「第一事務所 監視システム更新 レンタル契約」に関する質問等

電力広域的運営推進機関

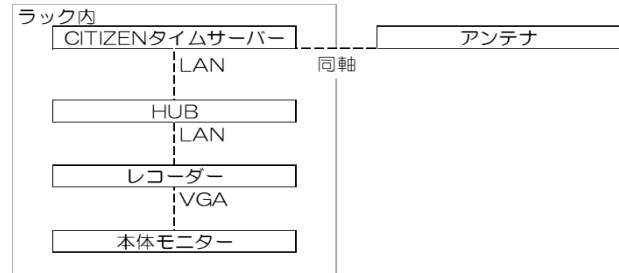
No.	仕様書等該当箇所 (ページ、項目等)	質 問	回 答
1	-	サーバーラック内にごさいましたタイムサーバーですが 既存はシチズンのタイムサーバーはGPS、標準電波、地デジ、FM全て対応品になるかと思いますが実際に使用しておりますアンテナは何を使用しておりますでしょうか	FM マスプロ電工 MASPRO SUPER MOUSTARを窓際に設置し、使用しております。
2	6ページ 9・機器の仕様	ITラック内 CITIZEN PT-72 TLR1-PE←本機器につきまして 現在どのように使用しているか教えてください。 ※内容によっては不要の可能性もあるかと思ひます。	 ラック内 CITIZENタイムサーバー LAN HUB LAN レコーダー VGA 本体モニター 同軸 アンテナ
3	7ページ：9.機器の仕様	海外製のカメラの納品は可能でしょうか。	NDAA準拠製品であれば製造国を問いません。
4	7ページ：9.機器の仕様	現在のタイムサーバーは何を使っていますでしょうか。どのような接続方法でしょうか。	CITIZEN PT-72TLR1-PEを使用。接続方法はNO.2回答のとおりです。
5	7ページ：9.機器の仕様	現在使用中のHUBの仕様詳細を教えてください	Panasonic Switch-M16PWRの仕様詳細は、こちらの商品仕様書をご確認ください。 https://www2.panasonic.biz/jp/pewnw/ns/mno/pdf/pn23169k_spe.pdf
